**Avis de la Mission Régionale d'Autorité environnementale
Nouvelle-Aquitaine formulé à l'occasion de la présentation
du projet de centrale photovoltaïque au sol
au lieu-dit « les Bruyères » à Valence-en-Poitou (86)**

n°MRAe 2023APNA51

dossier P-2023-13809

Plan masse du projet – extrait étude d'impact page 79

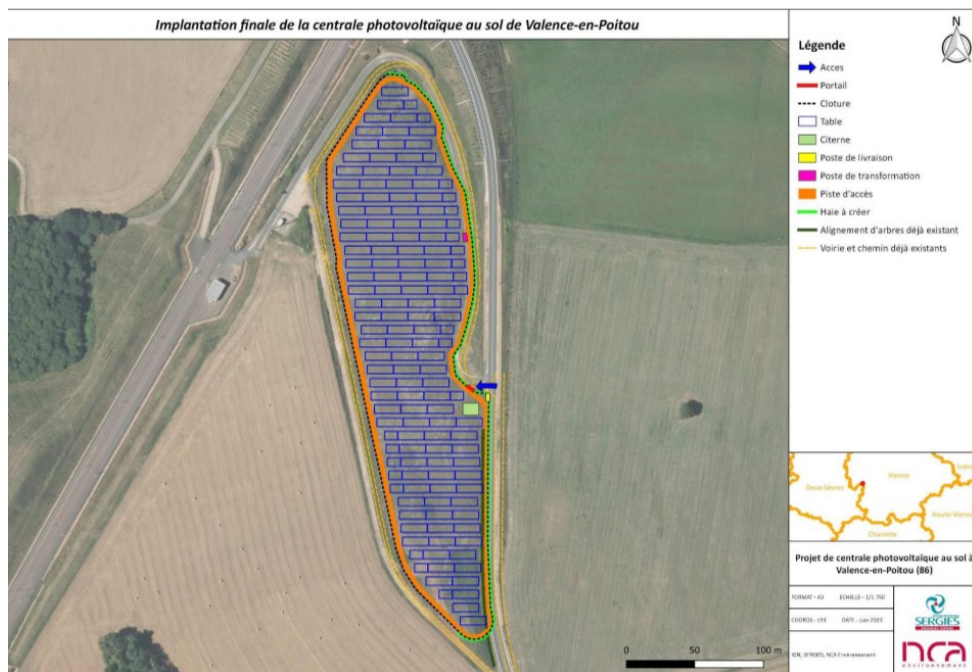
Le maître d'ouvrage envisage un **raccordement électrique** via des réseaux enterrés sur une distance d'environ 1,5 km par voie routière, par piquetage sur une ligne HTA existante (cf tracé en page 87 de l'étude d'impact).

D'une manière générale, la MRAe rappelle que le raccordement du parc photovoltaïque au réseau public d'électricité fait partie intégrante du projet et recommande que les enjeux environnementaux liés aux opérations de raccordement soient précisés et fassent l'objet de la mise en œuvre de la séquence Éviter Réduire Compenser (ERC).
